JY-98-4

**第53条（多量の放射性物質等を放出する事故の拡大の防止）に係る
計算コード及び有効性評価等に対するコメントへの回答**

**日本原子力研究開発機構 大洗研究所
高速実験炉部**

ULOF (i) とULOF (iii) のプラグ応答の比較

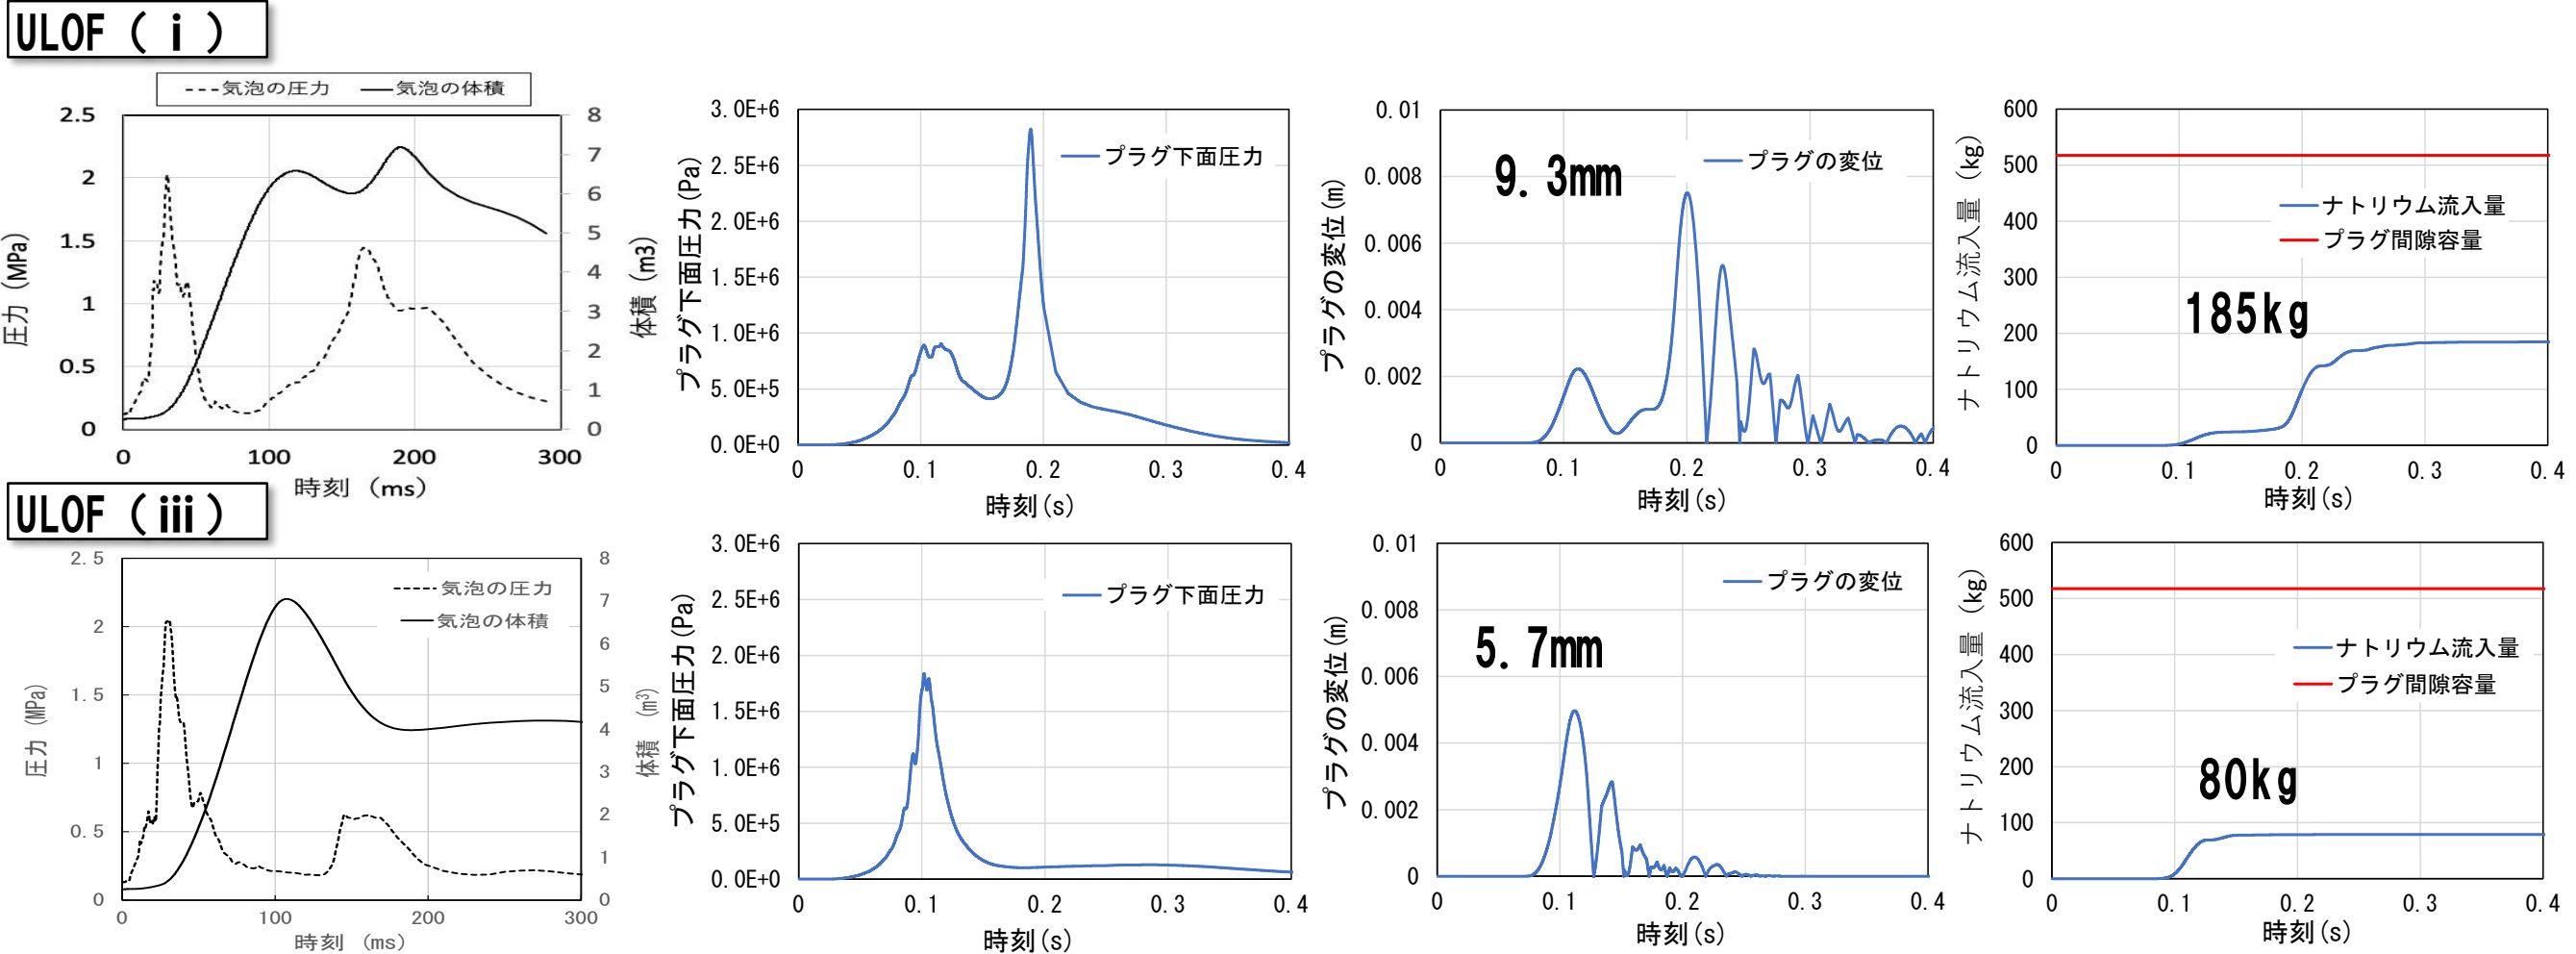
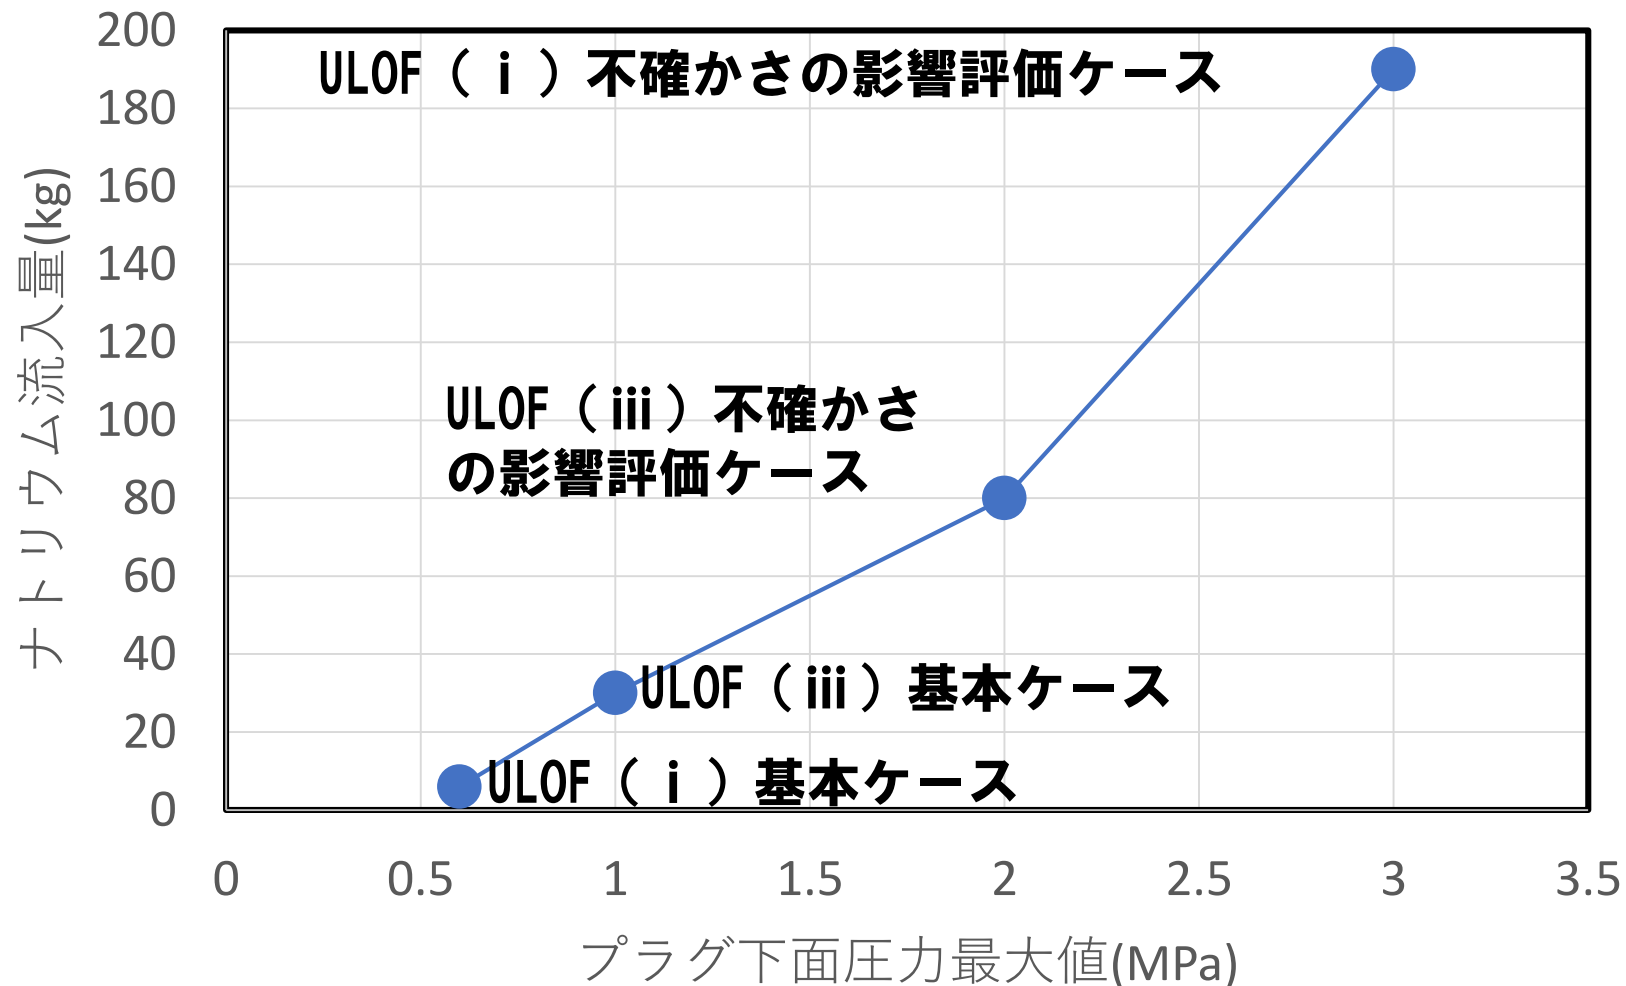
No. 248 ULOF (i) と ULOF (iii) の炉心平均燃料温度は、両者ともに約 5, 100℃であり、それほど差がないが、回転プラグ間隙へのナトリウム蓄積量は、ULOF (iii) で約100kg、ULOF (i) で約200kgとなっており差が大きく、この差の要因を説明すること。

- CDA気泡と体積の圧力履歴：最初の圧力ピークの数値とその幅は、おおむね同じであるが、2回目の圧力ピーク値とその幅はULOF (i)の方が大きく、気泡体積が再度増加する。
- プラグ下面に作用する圧力
ULOF (i) では2回目の圧力ピークに由来する、0.19秒時点のピークが最大
ULOF (iii) では最初の圧力ピークに由来する、0.1秒時点のピークが最大
- プラグ下面に作用する圧力レベルの相違→大回転プラグ変位の大きさの相違
ULOF (i) : 9.3 (mm) / ULOF (iii) : 5.7 (mm)
- 大回転プラグの浮上に要する圧力は 2.75×10^5 (Pa) (絶対圧) である。ULOF (iii) に比べてULOF (i)の方がこのレベル以上の圧力が維持される時間が長い。

- ① プラグ下面に作用するピーク圧力及びプラグ変位がULOF (i)の方が大きい。
- ② プラグの浮上している時間がULOF (i)の方が長い。

- ULOF (i) と ULOF (iii) のプラグ下面の最大圧力の違いは、上部プレナム下部での FCI 挙動の違いによる。
- プラグ間隙へのナトリウム流入量はプラグ下面の最大圧力が増加するに従って増加する。
- プラグ下面の最大圧力に影響する上部プレナム下部での FCI 挙動に関する不確かさ影響の評価が必要と考えられる。
- THINA 試験の検証解析によって、上部プレナム下面における FCI に S I M M E R を適用することの妥当性を確認しているが、原子炉容器規模への外挿性に関して不確かさ影響を確認する解析が必要と考えられる。

UTOPの格納容器破損防止措置の有効性評価 FCIの不確かさの影響評価 (1/2)

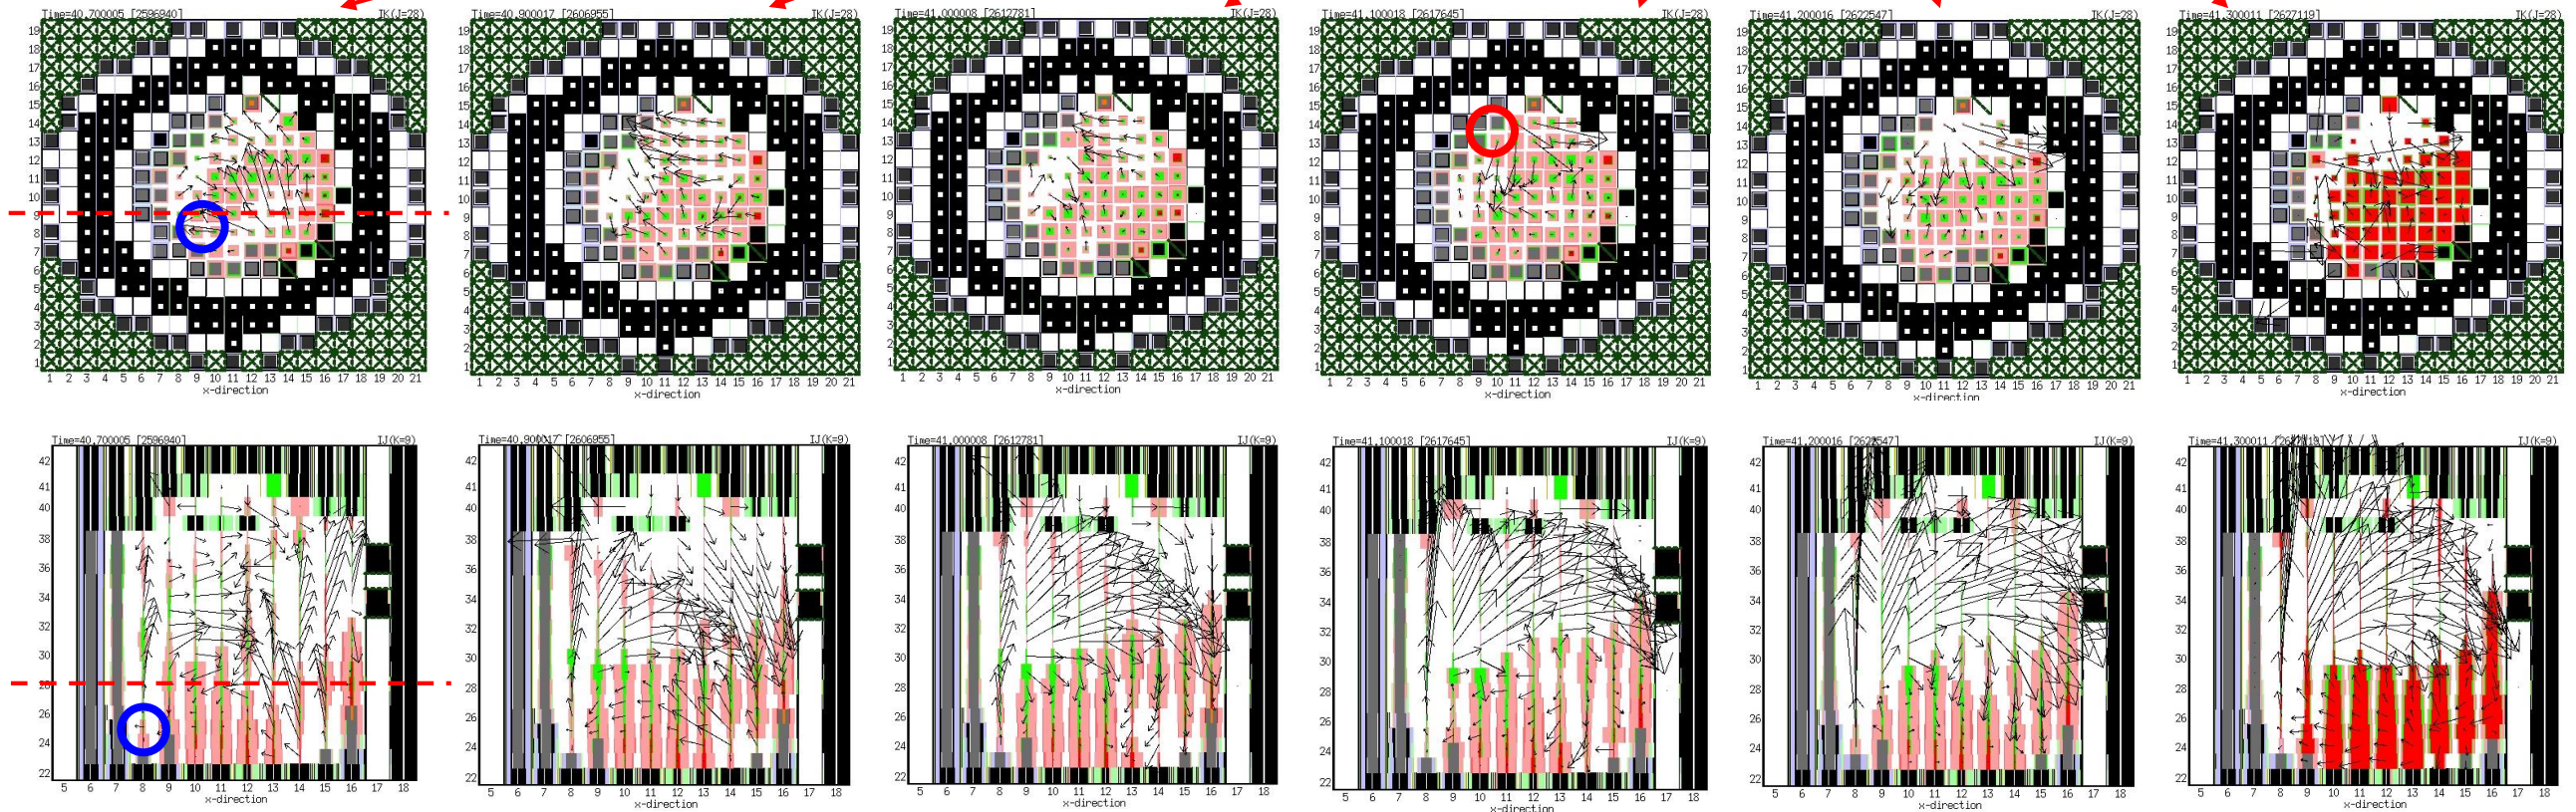
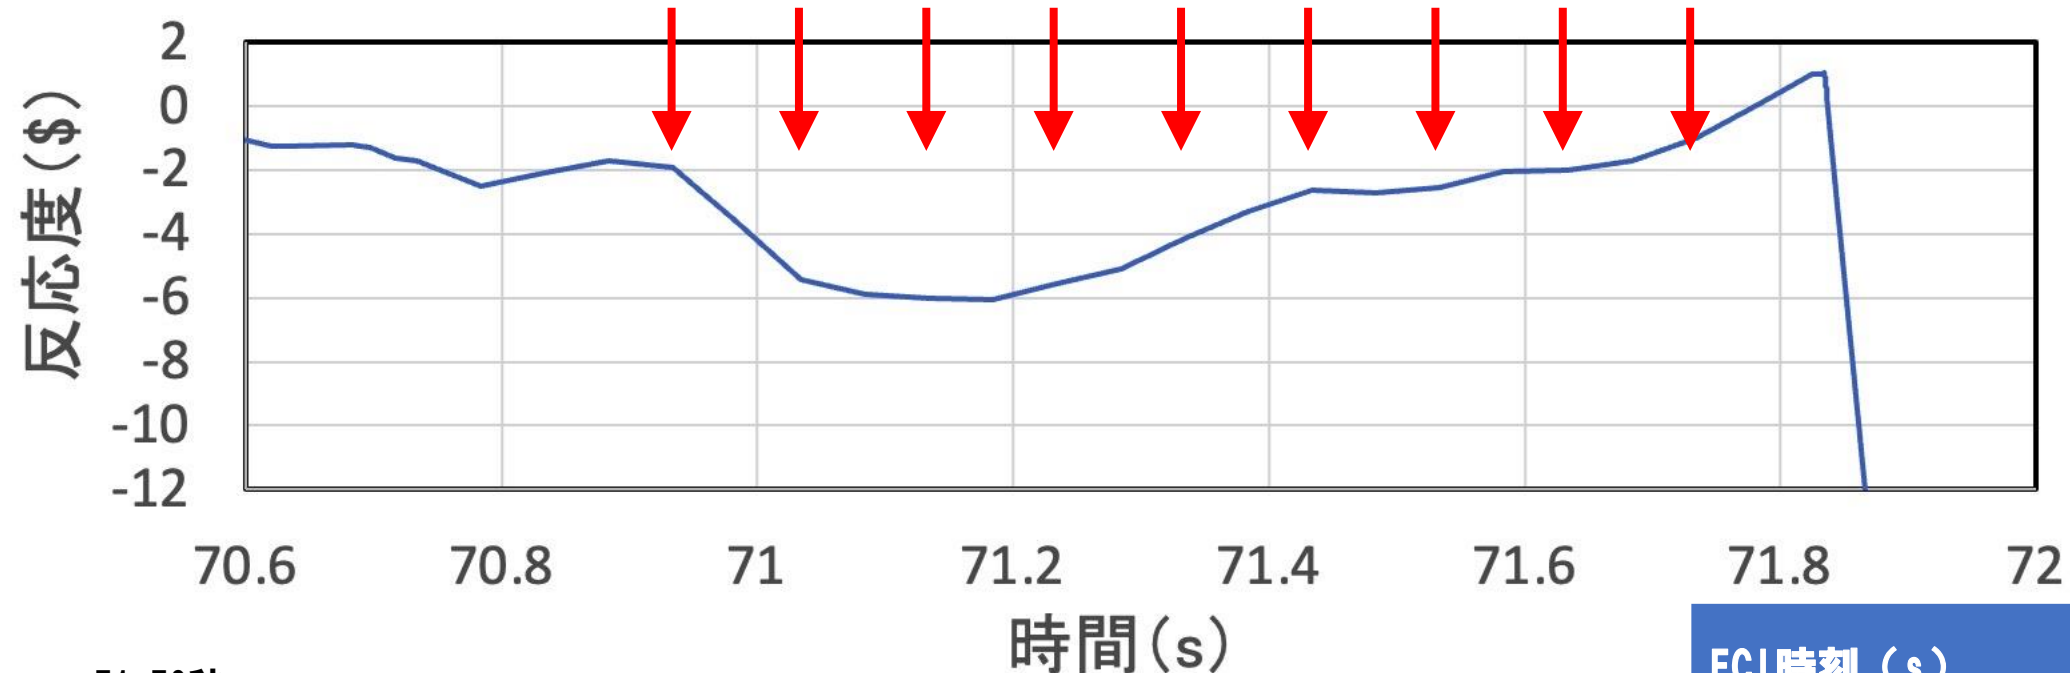
- No. 193 **UTOPの有効性評価がULOFに包絡されることに関し、機械的エネルギーの発生値も含めて事象推移全体に係る包絡性について説明すること。また、最終的に事象を収束させるための安定状態に導く手順も説明すること。**
- No. 194 **UTOPの遷移過程において、炉心下部の閉塞が不完全な部分から流入するナトリウムとのFCIによって炉心物質の分散が生じていることに関し、この現象の不確かさの影響について説明すること。**

- 基本ケースでは約71.2sの水平断面図左下（青丸）炉心下部のFCIで吹き上げられた炉心物質が約71.6sの水平断面図上部のFCIによって水平断面図右下の炉心下部に集中することで、即発臨界を超過。
- この燃料集中を加速する水平断面図左上（赤丸）の炉心下部で約80atm程度のFCIを強制的に発生させる。時間は上図の矢印で示す70.93～71.73sまで0.1s間隔とする。
